SERVICE INFO – INA 0119

Модифицирана обтяжна и отклоняваща ролка

Nissan: X-Trail

Renault: Koleos

Снимка 1: Метална обтяжна и отклоняваща ролка

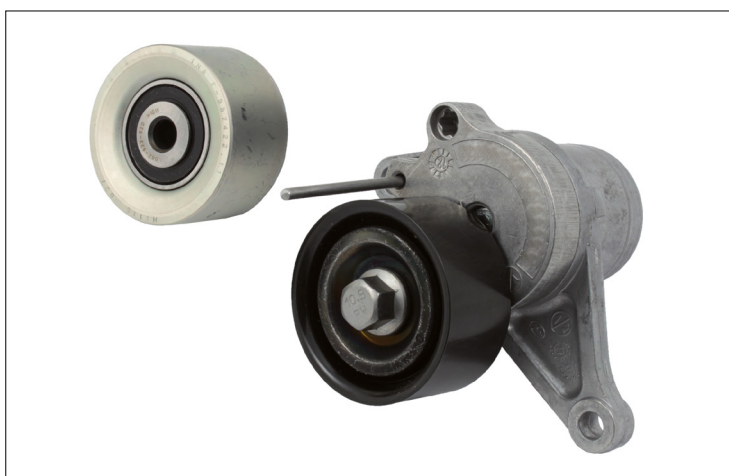
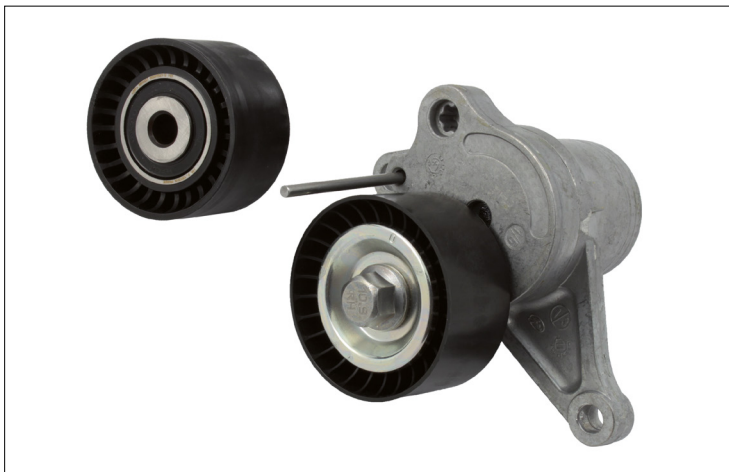
В спомагателното задвижване на моделите описани горе, Nissan и Renault поставя две различни версии на обтяжната и отклоняващата ролка. Автомобилите могат да бъдат оборудвани с металната версия (снимка 1) или с пластмасовата версия (снимка 2).

Schaeffler Automotive Aftermarket предлага за тези модели обтяжна и отклоняваща ролка от пластмаса (снимка 2) Тази ролка е в пълно съответствие с всички технически изисквания и може да бъде използвана без резерви.

Металната обтяжна и отклоняваща ролка могат да бъдат заменени с пластмасови без ограничения.
